RAPPORT DE L'INSPECTION DES INSTALLATIONS CLASSÉES

N/REF : FT.2021.089

Objet : Installations Classées pour la Protection de l'Environnement
AUTORISATION ENVIRONNEMENTALE
Parc éolien de la Vallée du Larhon – SAS ENGIE

Localisation des éoliennes et des zones humides

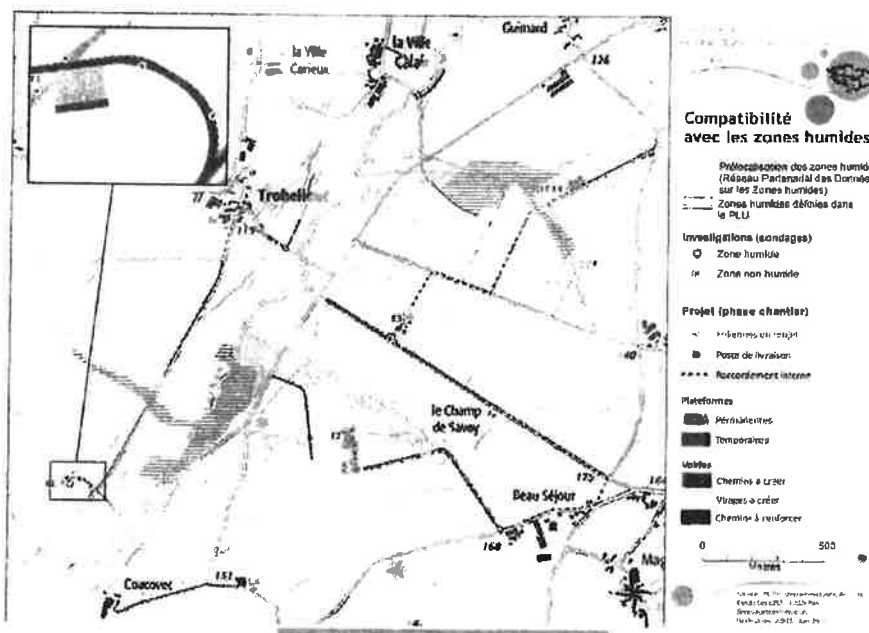
Le projet éolien n'impacte pas de zones humides à l'exception de la plateforme de l'éolienne E1 qui impacte une zone humide sur une emprise de 250 m². Afin d'éviter cet impact sur un milieu sensible, la plateforme de l'éolienne E1 a été orientée différemment pour empiéter sur un secteur non humide.

Par ailleurs, il s'avère que le raccordement électrique interne du parc éolien traverse deux zones humides identifiées au sein du PLUi-H :

- Le ruisseau du Larhon, au nord de E1, doit être traversée sur un linéaire de 75 m. D'après l'étude d'impact, l'impact sur la zone humide sera nul puisque :
 - la traversée du cours d'eau sera effectuée grâce à l'ouvrage de franchissement existant.
 - le creusement des tranchées est effectué dans le cadre des opérations de renforcement du chemin rural de Trohelleuc à Bomel sans création d'emprise supplémentaire sur cette zone humide.
- La seconde traversée s'effectue le long du Larhon ainsi qu'un écoulement temporaire entre les éoliennes E3 et E4. Le linéaire est de 20 m. Afin d'éviter tout impact sur cette zone humide, le porteur de projet aura recours à la technique du fonçage pour traverser l'écoulement temporaire entre E3 et E4 sans l'impacter. Concernant le franchissement du Larhon, il sera réalisé sur la voirie traversante existante (réutilisation de l'ouvrage hydraulique).

Afin de prévenir tout impact potentiel sur les zones humides, le futur arrêté d'autorisation devra prévoir une prescription au sujet des travaux liés à l'enfouissement du câble au niveau des zones humides.

- reconstituer les différents horizons du sol ;
- mettre en place des bouchons d'argile pour que la tranchée ne draine pas la zone humide.

De plus, pendant la phase de chantier, il sera nécessaire de matérialiser les zones humides par des piquets métalliques et un filet fluo afin de les protéger de la circulation des engins de chantier ou d'éviter tout dépôt accidentel.

Étude sur la saturation visuelle depuis le bourg de LA CHEZE

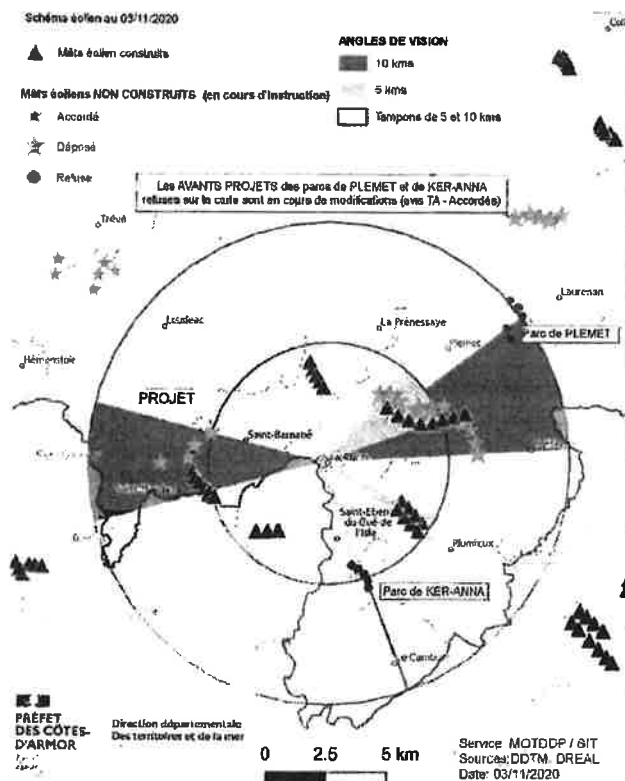
Il convient de noter qu'il est difficile de réaliser une densification du parc éolien se trouvant à proximité, le parc de Beau Séjour. En effet, les implantations des quatre éoliennes proposées sont le résultat d'enjeux autres que ceux du paysage. Dans ce projet éolien, l'éolienne E2 est dans le prolongement du parc de Beau Séjour, cependant les trois autres sont clairement détachées de ce parc. Il en résulte un manque de cohérence avec l'organisation du parc existant.

D'après l'analyse de la saturation visuelle, l'insertion paysagère de ce projet n'est pas optimale, mais elle reste cependant acceptable.
